循環ループ縮小化工事の 不具合対応状況について

2016.06.30

東京電力ホールディングス株式会社

1. 定格流量確保に向けた課題について

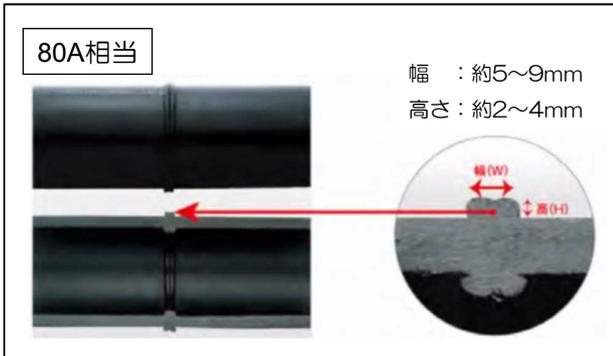
- 4/11：機能確認試験での流量増加時、A/B系共に、**定格流量（35m³/h）に至る前（約30m³/h）にSPT廃液昇圧ポンプが入口圧力低でトリップする事象発生。**
- 当該事象に関する調査の結果、**配管圧損の想定が不足**していることを確認。

PE管 継目形状イメージ

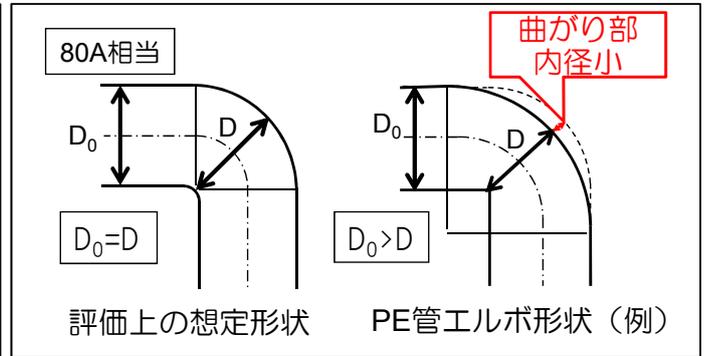
2. 配管圧損の想定不足について

- PE管の圧損評価は鋼管と同等に行っていたが、詳細形状を確認した結果、以下の圧力損失増加要因を確認
 - 突き合わせ融着部の継目形状に起因した圧力損失の増加
 - エルボ（曲がり部）形状の相違（曲がり部内径小）に伴う圧力損失の増加

3. 定格流量確保に向けた対策について

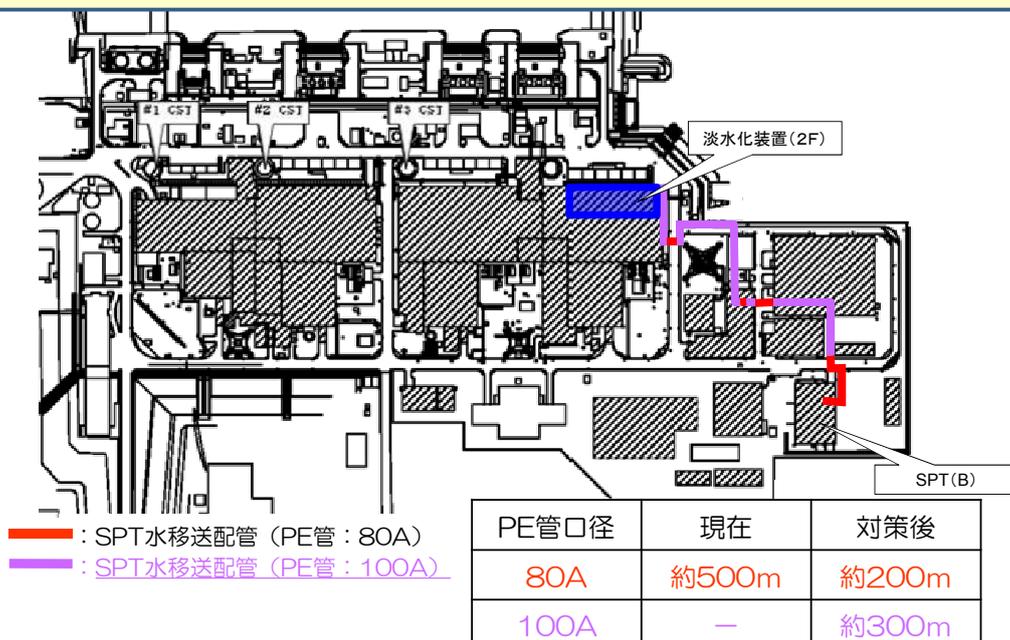
- 定格流量を確保する対策として、配管口径を拡大（80A相当→100A相当）し、配管圧損の低減を図る予定。
- 現状の設置スペースを踏まえ、ルート変更等を行うことなく変更が可能な範囲※から選定
 - ※ 地中埋設部、建屋貫通部の一部等を除く範囲
